MESSA IN SICUREZZA ED ADEGUAMENTO
INFRASTRUTTURALE
DEL PORTO DI MARINA DI CASAL VELINO
I° LOTTO - STRALCIO FUNZIONALE
CIG : 7400806A4E - CUP : B79F17000080009

PROGETTO DEFINITIVO

RELAZIONE GENERALE

Data	Rev.	DESCRIZIONE	Redatto:	Verificato:	Approvato:
Dicembre 2019	1	Adeguamento a seguito parere SABAP SA-AV ed Ente PARCO	SALTARI	SALTARI	CONTINI
Dicembre 2018	0	EMISSIONE	SALTARI	SALTARI	CONTINI

Soluzione A – Configurazione alternativa con radicamento diga di ponente alla radice dell'esistente molo di sottoflutto

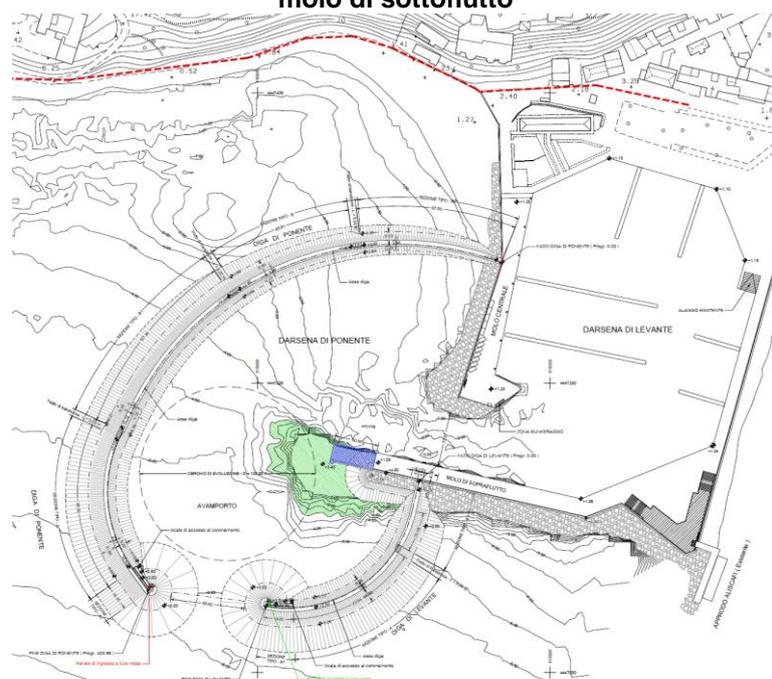
La richiesta di chiarimenti ed integrazione da parte degli Enti interpellati (SABAP SA-AV e Parco del Cilento, Vallo di Diano e Alburni) sulla possibilità di adottare una geometria delle opere di difesa dal moto ondoso differente da quella proposta nel progetto definitivo esaminato (Rev. 0), è stata valutata dall'RTP individuando ulteriori e possibili variazioni piano altimetriche delle opere foranee della geometria portuale d'insieme che era stata già studiata nel precedente Progetto di Fattibilità 2007 e poi confermata nello Studio di Fattibilità PTFE redatto nel 2018 dall'Ufficio Tecnico comunale e posto a base di gara per l'affidamento del presente progetto definitivo.

Sulla base di una prima serie di analisi e valutazioni qualitative condivise con il RUP, il gruppo di lavoro del RTP ha esaminato le prime due configurazioni alternative, in quanto più aderenti alle richieste effettuate dalla Soprintendenza nella nota del 24.05.2019 (prot. n. 4985).

Tali alternative, denominate Soluzione A e B, sono state oggetto di valutazioni di tipo economico (redazione di computo metrico estimativo) e di verifica della funzionalità idraulica-marittima utilizzando specifica modellistica matematica.

La soluzione B è stata individuata come l'alternativa migliore (tra le due citate) all'assetto planimetrico delle nuove opere previste dal progetto definitivo emesso in Rev. 0. Tale configurazione prevede: un diverso tracciamento della nuova diga foranea di ponente con spostamento del radicamento in corrispondenza dell'asse mediano dell'esistente molo di sottoflutto, l'accorciamento dell'esistente tratto di testata del molo di sopraflutto al fine di ottenere un bacino interno (specchio acqueo di ponente) di superficie inferiore alla precedente configurazione di progetto, ma pur sempre funzionale per gli aspetti legati alla sicurezza della navigazione.

L'importo totale dei lavori di costruzione delle opere previste dall'Alternativa B (quantificato in circa Euro 5.275.000,00) è risultato confrontabile con quello del progetto definitivo consegnato a dicembre 2018.

Dopo aver verificato la compatibilità dell'Alternativa B per gli aspetti economici del finanziamento in essere, se ne è verificata l'efficienza idraulico-marittima in termini di agitazione ondosa residua tramite il codice di calcolo numerico VEGA già utilizzato nelle precedenti fasi progettuali (Progetto Definitivo - I stralcio funzionale 2018 e Progetto di Fattibilità 2007).

Soluzione C – Configurazione alternativa alla Soluzione B con radicamento diga di ponente alla radice dell'esistente molo di sottoflutto

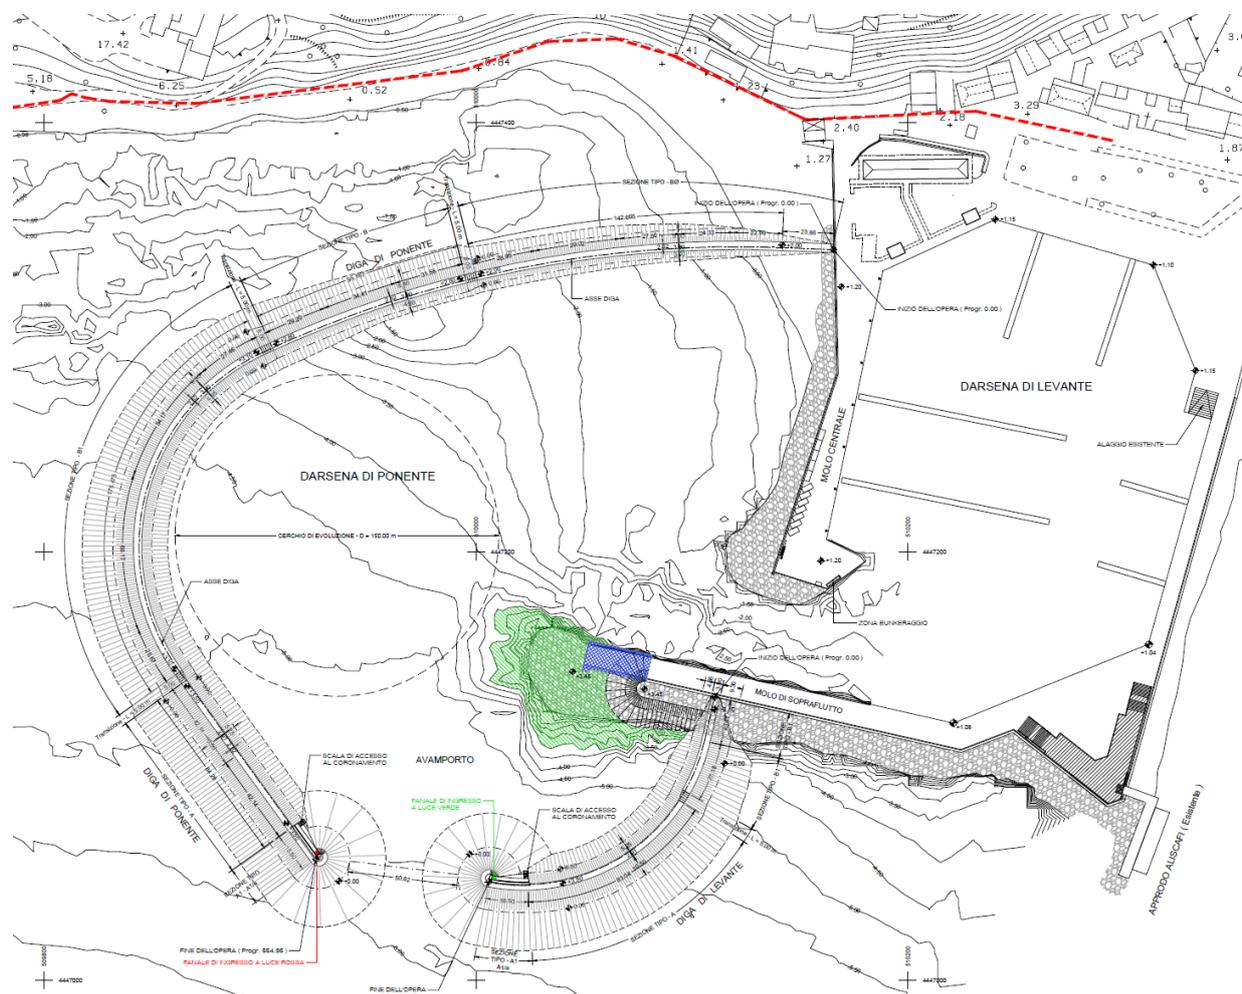
Per tale nuova configurazione, denominata **Soluzione C** (vedi figura riportata a pagina seguente), con il modello numerico VEGA è stata condotta una ulteriore serie di simulazioni la cui rappresentazione dei risultati è riportata nella Relazione di verifica dell'agitazione residua interna, effettuando anche un confronto con le precedenti soluzioni alternative A e B.

Per completezza di indagine si è concordato con il RUP di eseguire ulteriori serie di simulazioni con il modello VEGA prendendo in esame anche due possibili ottimizzazioni della soluzione C:

Complessivamente la Soluzione C, essendo contraddistinta da una maggiore superficie dello specchio acqueo interno di ponente, è risultata associata a livelli di agitazione

residua interna accettabili, non presentando quei fastidiosi effetti di riflessione che invece contraddistinguevano l'Alternativa B.

Per quanto riguarda le possibili alternative (Soluzioni C1 e C2) di ottimizzazione della Soluzione C, l'ipotesi di eliminare (parzialmente o totalmente) la scogliera nella parte centrale della diga di ponente non ha fornito apprezzabili e convincenti miglioramenti.

In definitiva per gli aspetti idraulico-marittimi relativi alle condizioni di agitazione ondosa residua all'interno della darsena di ormeggio del porto di Casal Velino, la configurazione alternativa denominata Soluzione C, potrebbe essere quella cui fare riferimento per l'aggiornamento del Progetto Definitivo richiesto in funzione delle indicazioni e prescrizioni della Soprintendenza.

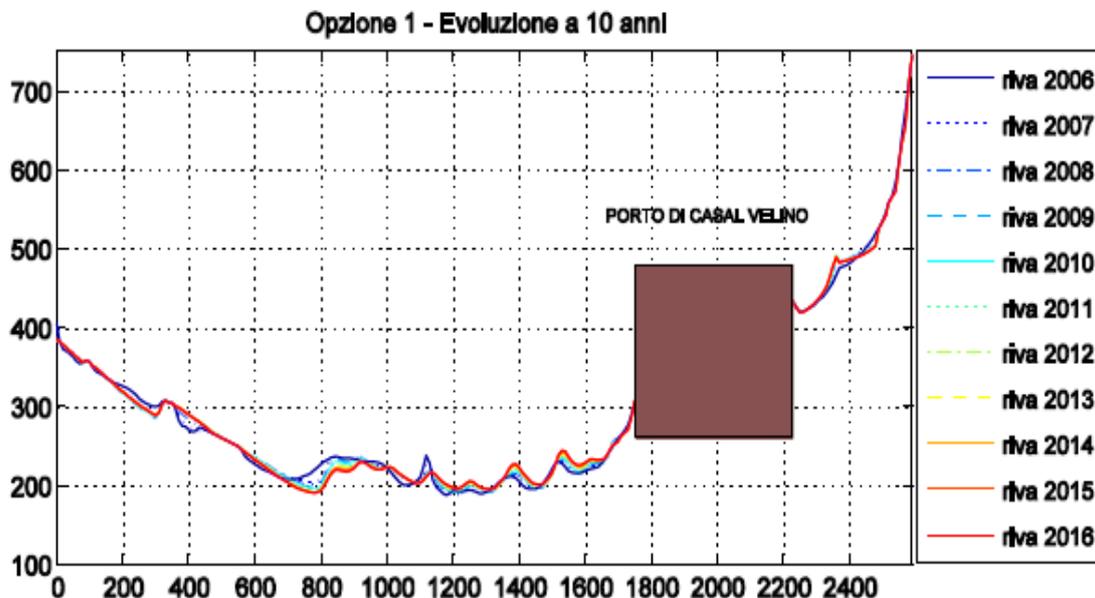
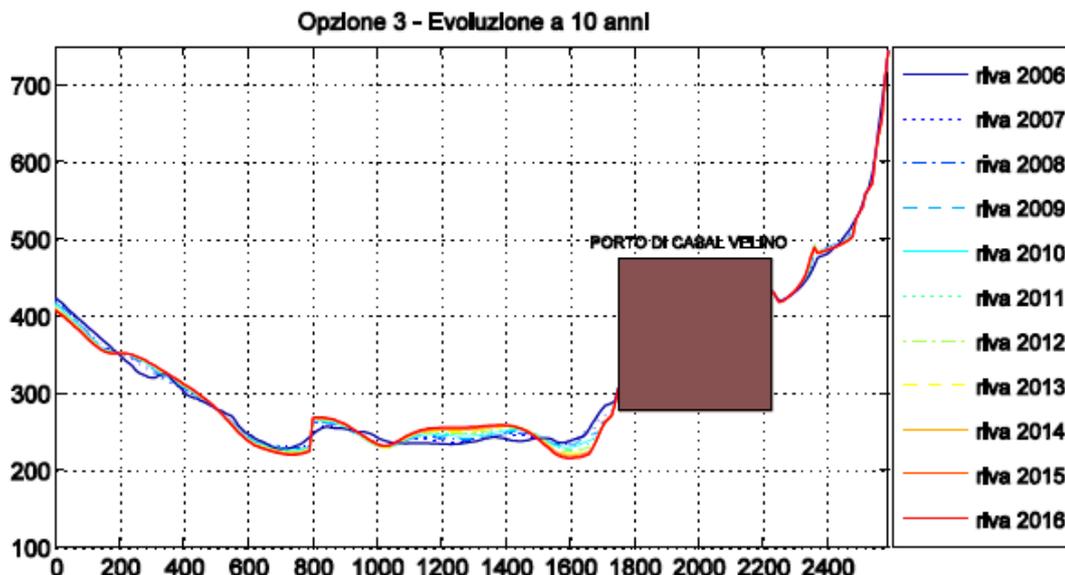
- Le dimensioni complessive del nuovo specchio acqueo valutato in circa 10 ha e relativa lunghezza della nuova diga foranea di ponente;
- la necessità di dotare il progetto (secondo l'art. 18 delle Norme di Attuazione del Piano del Parco (comma 2, lettera c) di una relazione sulla valutazione di incidenza, per infrastrutture portuali comunque con una capacità non superiore a 500 imbarcazioni;
- la redazione di uno studio di impatto ambientale, da predisporre nell'ambito del procedimento, in cui di dovrà mostrare gli scenari evolutivi della linea di costa a seguito della realizzazione del nuovo molo di ponente. In particolare lo S.I.A. dovrà dimostrare come i nuovi moli influiranno sulle dinamiche del moto ondoso e sul processo di erosione e/o ripascimento della linea di costa.

Con successiva nota del 22.03.2019 (prot. n. 4465) lo stesso Ente Parco ha richiesto inoltre *"... l'elaborazione di un modello delle dinamiche evolutive della linea di costa ipotizzabili a seguito della realizzazione del nuovo molo di ponente previsto ed una dichiarazione del R.U.P. da cui emerga che la capacità complessiva del porto a seguito delle opere non supera le 500 imbarcazioni."*

- Opzione 1: configurazione di progetto del porto con le opere di difesa costiera esistenti, senza gli ulteriori interventi di difesa costiera (terminati nel 2013) consistenti nella realizzazione di una barriera sommersa a sud-est del porto;

- Opzione 3: configurazione di progetto del porto e con le opere di difesa costiera esistenti a cui si somma l'ulteriore intervento di difesa costiera (terminato nel 2013) consistente nella realizzazione della già citata barriera sommersa.

Le simulazioni condotte (vedi grafici relativi alle Opzioni 1 e 3 di interesse sopra riportati) hanno riguardato un arco temporale di 10 anni assumendo come “start time”

l'anno 2006 e come “end time” l'anno 2016. I risultati ottenuti, confrontati con quelli dello studio morfologico aggiornato con la linea di riva dell'anno 2016, hanno confermato che la linea di costa in oggetto è sostanzialmente aderente alle previsioni effettuate con il modello matematico GENESIS, per cui si è ritenuto valido trasporre tali risultati per l'arco temporale 2018-2028, confermando la bontà del suddetto studio, delle simulazioni eseguite e dei dati meteo-marini utilizzati.
